機型	5HP-1/15~60	單位	mm		繪圖	錢元昱1090408
圖名	三相立式齒輪減速機	材質			設計	
適用客戶		比例	1:5.2		審核	
圖號	CV3700-15~60S	第三角法			核准

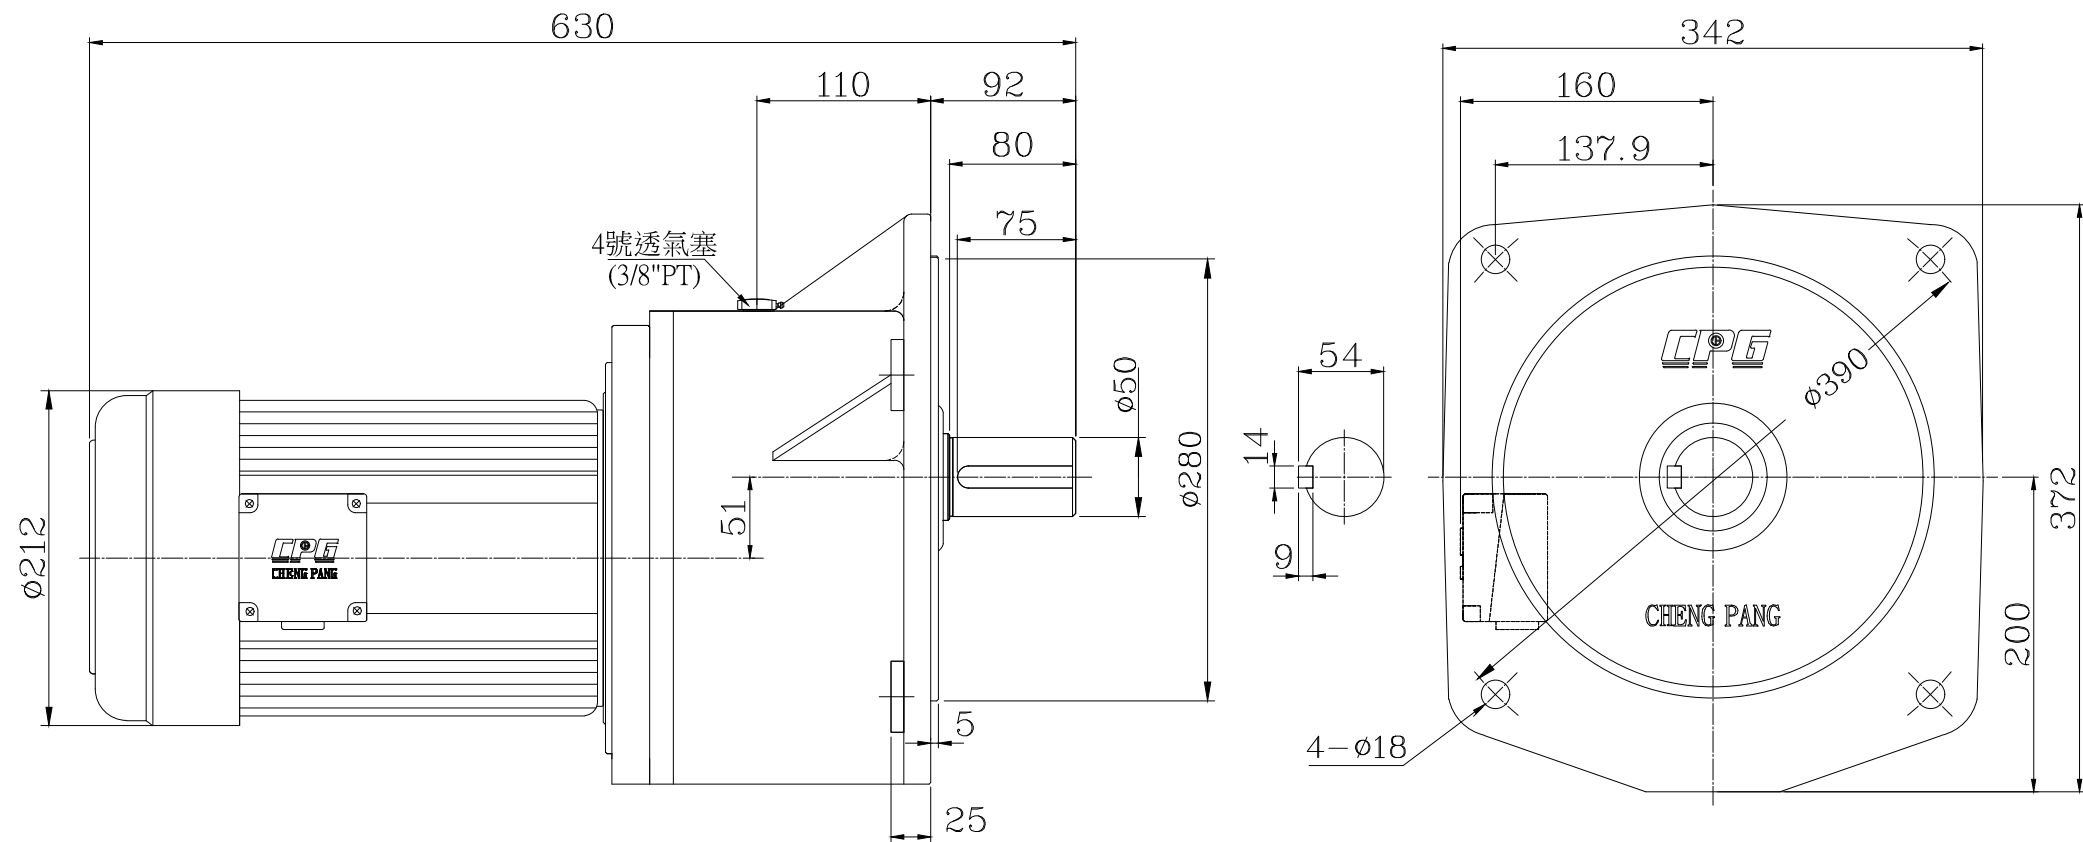
日期	更改內容
940620	新圖:
1001001	加註:齒箱底至軸中心200
1090408	實物:A尺寸修正630(原620)
